ENQUÊTE PUBLIQUE

Plan de Prévention des Risques Inondation (PPRi)

Commune de Saint-Paul-les-Fonts

TITRE I - RAPPORT DU COMMISSAIRE-ENQUÊTEUR

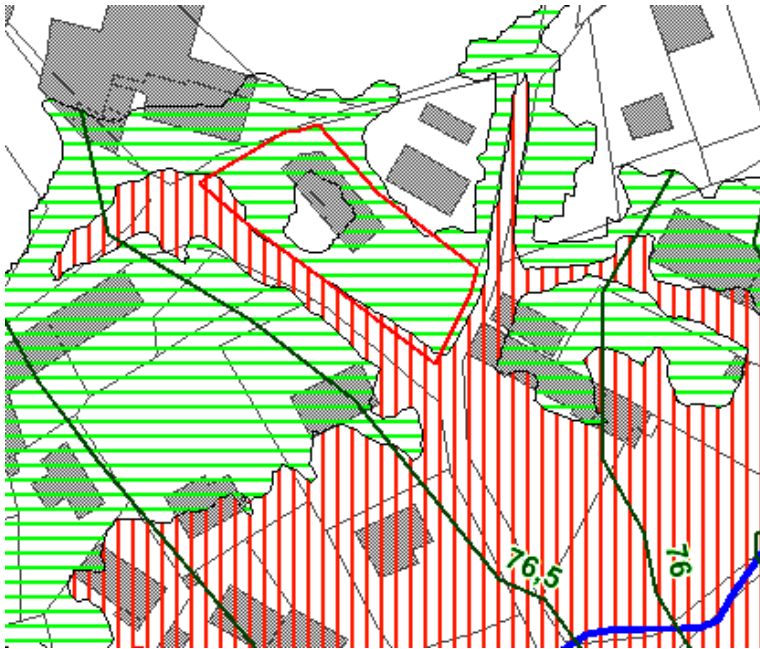
Sur le projet de PPRI, ma parcelle est située en aléa modéré mais j'attire l'attention sur le fait que la zone inondable sur mon terrain est bien plus vaste que sur le PLU actuel.

Je ne voudrais en aucun cas que ce PPRI fasse passer plus mon terrain en zone inondable qu'il ne l'est déjà, ce qui s'avèrerait injustifié et me pénaliserait encore une fois sans raison pour un éventuel projet d'agrandissement. Même si le règlement en zone d'aléa modéré permet quelques aménagements, il en ressort aussi des complications et des adaptations toujours contraignantes.

Réponse du maître d'ouvrage : La parcelle A1549 est encadrée en amont et aval par des isocotes PHE de 76,5 et 76m NGF. L'altitude au centre du terrain s'élève à 76,3m NGF ce qui confirme son classement en aléa modéré.

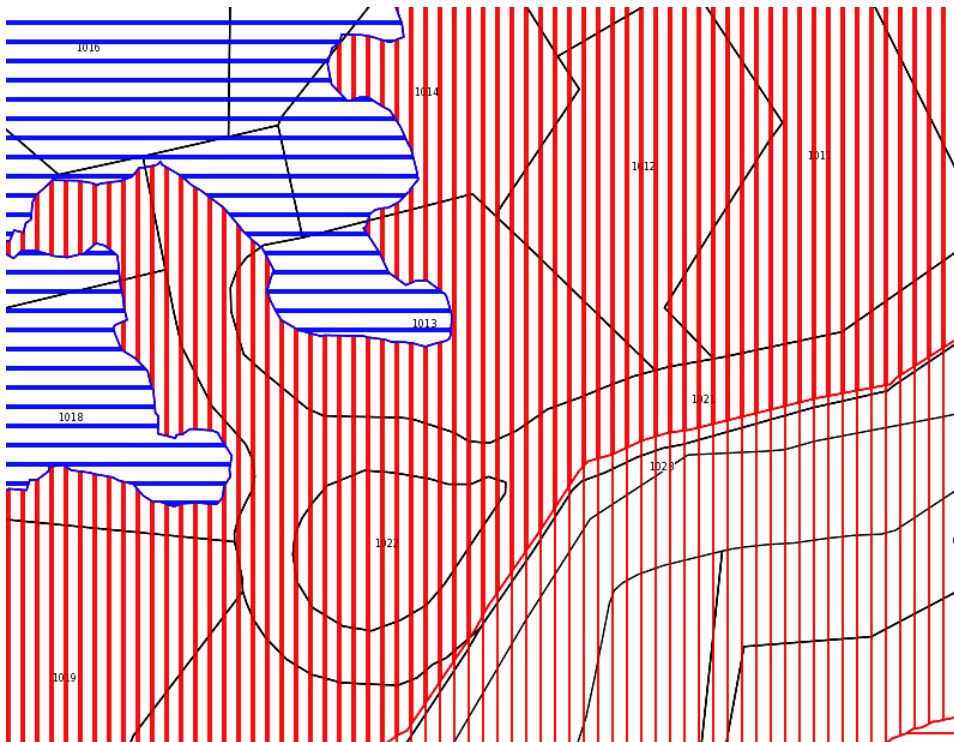
Ce classement est anormal car mon terrain est plus haut que la route.

Réponse du maître d'ouvrage : *La zone inondable est déterminée par deux approches techniques combinées : une approche qualitative (méthode hydrogéomorphologique qui consiste à étudier et analyser les empreintes laissées par les crues sur le terrain) et/ou une approche quantitative (modélisation numérique qui consiste à faire des calculs hydrauliques pour déterminer une hauteur d'eau et une vitesse d'écoulement de la crue la plus importante connue).*

L'enveloppe de la zone inondable du PPRi est ainsi souvent supérieure aux inondations vécues encore en mémoire des personnes qui sont fréquemment plus faibles que la crue de référence

retenue pour l'élaboration du PPRi. En l'occurrence, la crue de référence retenue est une crue centennale supérieure à la crue de septembre 2002.

Le rapport du diagnostic de vulnérabilité établi par le bureau d'études OSGAPI n'est pas fourni. L'habitation peut avoir potentiellement 23cm à l'intérieur et être en aléa fort, tout dépend du niveau du plancher de l'habitation par rapport au terrain naturel. C'est bien le but du diagnostic de vulnérabilité : établir la hauteur d'eau présente dans l'habitation en prenant en compte les résultats du PPRi. Il vient en complément du PPRi qui modélise la hauteur d'eau sur le terrain naturel. Le diagnostic de vulnérabilité ne contredit pas le PPRi et ne peut en aucun cas en modifier les conclusions.

L'indication de M. Lopez concernant la situation de l'aléa sur sa parcelle ne correspond pas au zonage du PPRi : contrairement à ce qu'il indique, la route est également en aléa fort (cf. extrait du plan du zonage ci-dessous).
